## TI\_2508: ガラスペーンサポート

iCombi Pro 6-2/1 & 10-2/1、SelfCookingCenter 6-2/1 & 10-2/1

2025/07/02

## 対象となるコンポーネント

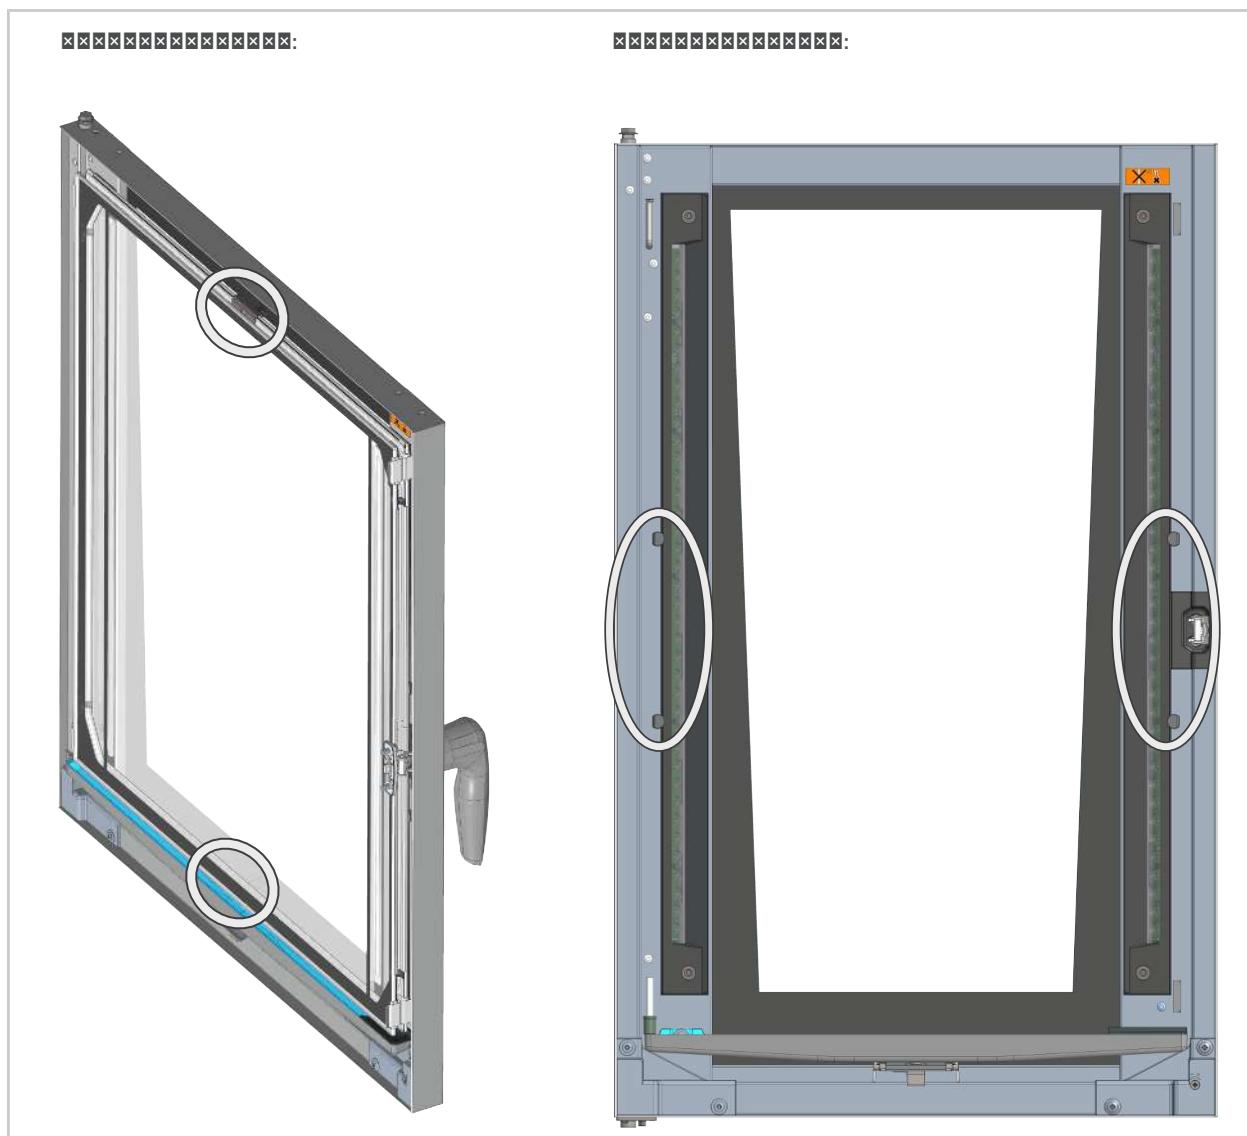
ガラスペーンの腐食およびそれに伴うガラスペーンのたわみに関するフィードバックが多くなったことから、ガラスペーンサポート (1)が開発されました。

このサポートは、ガラスペーンの腐食を防ぐものではありません。ただし、ガラスペーンパッケージが閉じている場合、サポートはたわみを防ぎます。

- 以下の品番のガラスペーンパッケージ: 24.04.896は2025年05月以降、ガラスペーンパッケージの品番: 24.06.269によって置き換えられます。

- 以下の品番のガラスペーンパッケージ: 24.04.898は2025年05月以降、ガラスペーンパッケージの品番: 24.06.270 によって置き換えられます。
